Gegenstand: Seilzüge für Hauptsteuerungen

Betroffen: Alle Stücke aller Muster von Segelflugzeugen und Motorsegler der Fa. Scheibe Flugzeugbau GmbH (sowie alle Amateur- und Lizenzbauten obiger Muster) die den Anforderungen obiger LTA nicht genügen, sowie Neubauten, Grundüberholungen und Reparaturen aller dieser Muster.

Übersicht über zu verwendende Seile in Hauptsteuerungen

Verarbeitungs- und Prüfvorschrift

1. Abmessungen und Prüfung der Seilverbindung

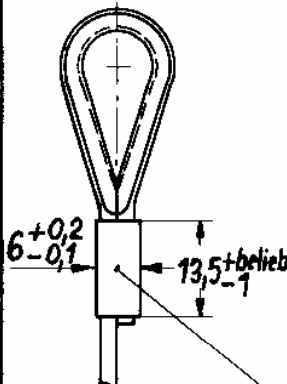
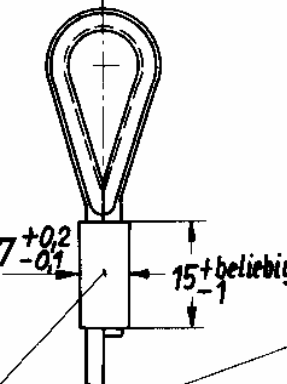
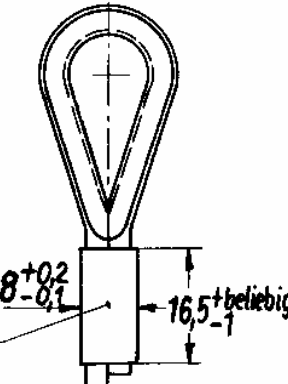
<p><u>Drahtseil</u> LN 9374 Nenndurchmesser Istdurchmesser 2)</p>	<p>2,4 2,4 bis 2,6</p>	<p>2,4 2,7</p>	<p>3,2 3,2 bis 3,5</p>
<p><u>Kausche</u> A...DIN6899 Nenngröße</p>	<p>2,5 </p>	<p>2,5 </p>	<p>3 </p>
<p><u>Schlagwerkzeug</u> Firma Talurit Nenngröße</p>	<p>3</p>	<p>3,5</p>	<p>4</p>
<p><u>Alu-Klemme</u> Fa. Talurit Nenngröße</p> <p>Abmessungen (Rohmaße)</p>	<p>3 </p>	<p>3,5 </p>	<p>4 </p>
<p>Abmessungen im ge- schlagenen Zustand, <u>Prüfmaße</u> 2)</p>	<p></p>	<p></p>	<p></p>
<p><u>Weitere Prüfkriterien</u></p>	<p>In der Klemmenmitte zu messen</p> <p>a) Die geschlagene Klemme darf das Kauschenende nicht berühren. b) Das Seilende muß etwas aus der Klemme herausragen. c) Die Klemme muß frei von Anrissen sein. (Untersuchung mit 5-fach vergrößernder Lupe.) d) Werden 2 Klemmen pro Kausche verwendet, so müssen beide Klemmen alle vorgenannten Prüfmaße und Prüfkriterien erfüllen.</p>

2) Mit Schieblehre mit 0,1 mm Nonius zu ermitteln.
